DETERMINAZIONE DIRIGENZIALE

OGGETTO: COMUNE DI TORINO – VARIANTE SEMPLIFICATA N. 333 AL P.R.G.C., AI SENSI DEL COMMA 6 (PRIMO PERIODO) ART. 17BIS, DELLA L.R. 56/77 E S.M.I. E ART. 14 E SEGUENTI DELLA LEGGE N. 241/1990 E S.M.I. – LINEA 2 DELLA METROPOLITANA TORINESE - TRATTA REBAUDENGO / POLITECNICO - PRONUNCIAMENTO DI COMPATIBILITÀ.

OGGETTO: Variante Semplificata n. 333 al PRGC della Città di Torino ai sensi dell'art. 17 bis commi 2 e 6 della L.U.R. 56/1977 per la realizzazione della Linea 2 della Metropolitana Torinese – I lotto - Tratta Rebaudengo-Politecnico.
Procedura di verifica di assoggettabilità a VAS.
Parere di competenza.

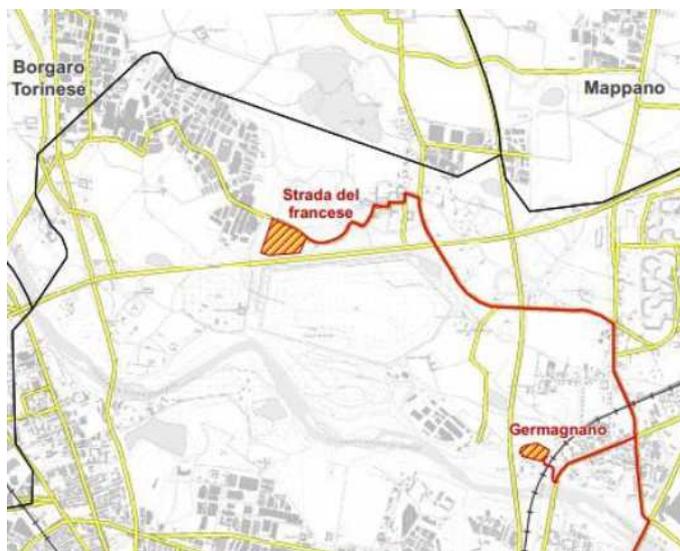
Pertanto il documento tecnico di verifica di assoggettabilità a VAS (di seguito DTP) analizza i potenziali impatti sulle componenti ambientali derivanti dalle modifiche apportate al PRGC per rendere compatibile, dal punto di vista urbanistico, il progetto di fattibilità tecnico economica (PFTE) della prima tratta della linea 2 della metropolitana Rebaudengo-Politecnico. Tale valutazione si integra necessariamente con la procedura in corso di Valutazione di Impatto Ambientale.

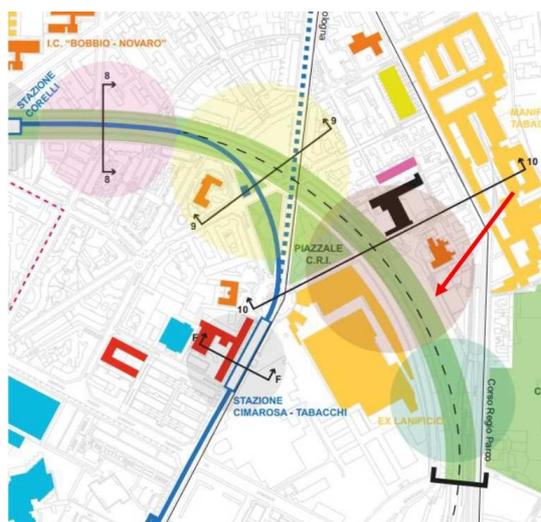
In sede di progetto sono state condotte indagini sui fabbricati potenzialmente interferenti con lo scavo della linea e relative ricerche d'archivio e, dalle informazioni disponibili non sono risultate interferenze fisiche tra la futura infrastruttura metropolitana ed impianti geotermici esistenti. Si segnala tuttavia la necessità di effettuare ulteriori verifiche di dettaglio nelle successive fasi procedurali in merito alle eventuali interferenze tra il sistema geotermico (conci) previsto in alcuni tratti della Linea 2 e impianti geotermici di condizionamento già attivi o in fase di attivazione nelle vicinanze delle tratte interessate dall'uso dei conci geotermici. Tale necessità nasce dal continuo evolversi della situazione legata a nuovi impianti o alla dismissione di impianti esistenti. Tale questione dovrà essere approfondito nella redazione del progetto definitivo per la procedura di VIA, insieme agli approfondimenti richiesti in sede di scoping per la VIA dalla Direzione Risorse Idriche e Tutela nel citato contributo allegato al quale si rimanda.

In merito a tale aspetto si sottolinea alla Città di Torino di valutare l'opportunità di inserire specifiche limitazioni e/o vincoli territoriali nelle aree limitrofe al percorso della Metro 2 in cui si prevede l'installazione dei citati Conci termici, al fine di bloccare/condizionare la realizzazione da parte di terzi di impianti di climatizzazione a servizio di edifici e/o infrastrutture presenti in dette aree che sfruttino l'energia geotermica. Tali limitazioni hanno lo scopo di garantire nel tempo, dal punto di vista del potenziale termico, le condizioni del sottosuolo per un ottimale funzionamento del sistema geotermico (conci) previsto nei citati tratti della Linea 2 e lo sfruttamento ottimale di quanto prodotto.
